VARI®

Mulchmäher

Nachtrag zu den Ersatzteillisten
Wichtige technische Änderungen

1. Kupplung

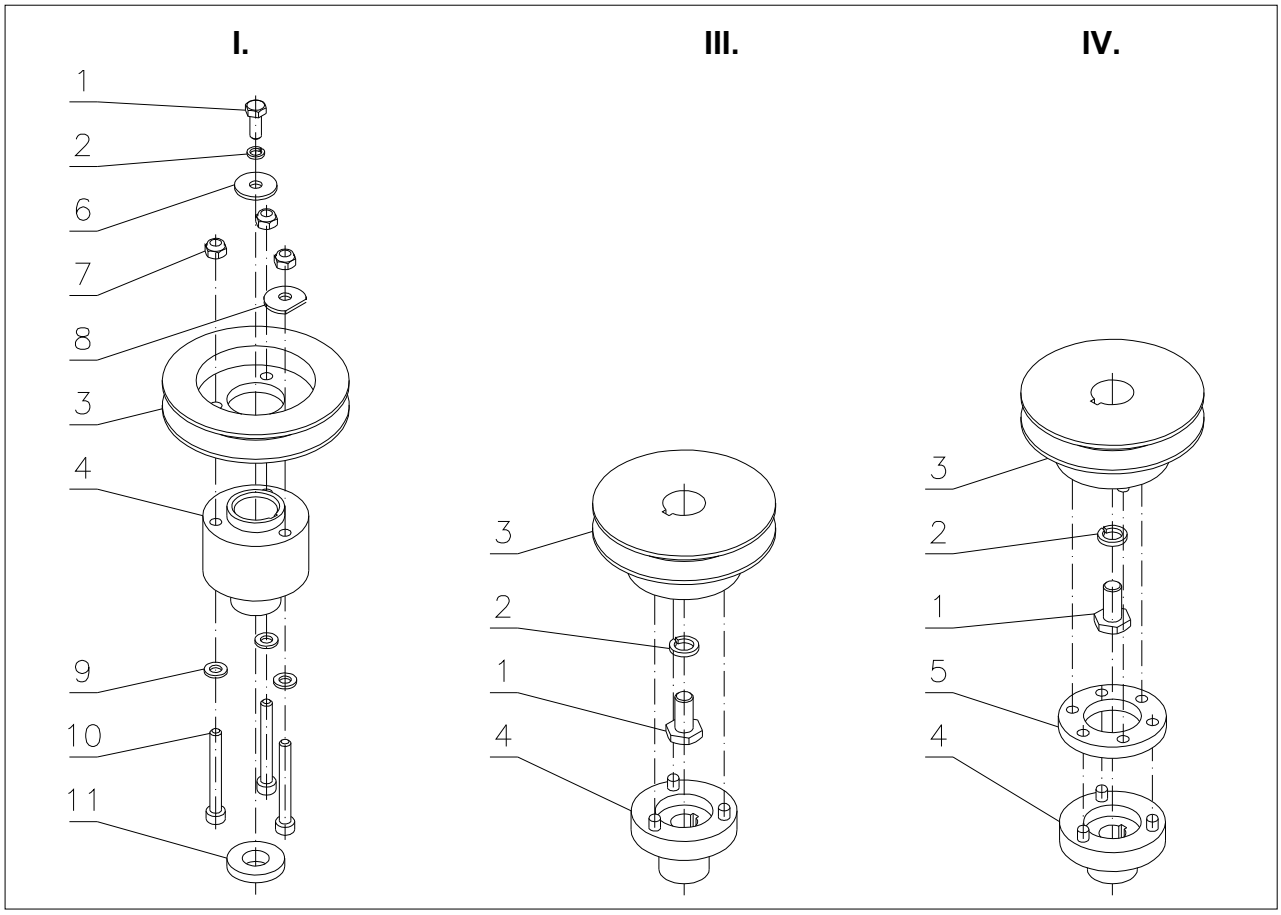
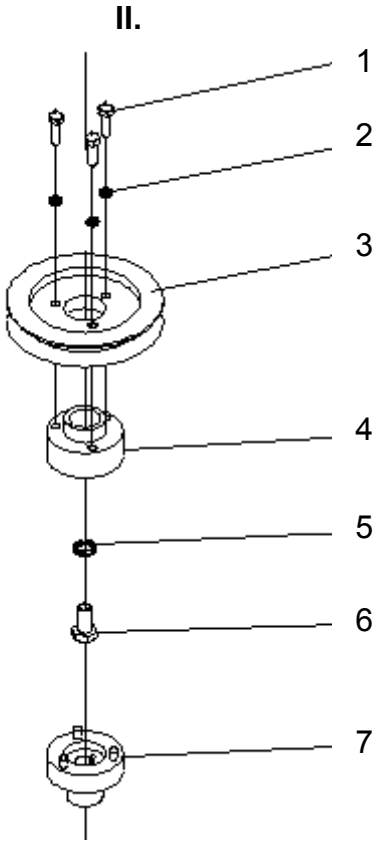
I. Riemenscheibe mit Kunststoffnabe

II. Riemenscheibe mit treibendem Kupplungsglied

III. Stiftkupplung

IV. Stiftkupplung mit Gummizwischenglied

Anmerkung: Kupplungen I. - III. werden nicht mehr hergestellt und die Ersatzteile sind nicht mehr lieferbar. Diese Varianten immer bei F-530 und F-530.1 mit der kompletten Kupplung IV. (BestellNr. 184 087) ersetzten.
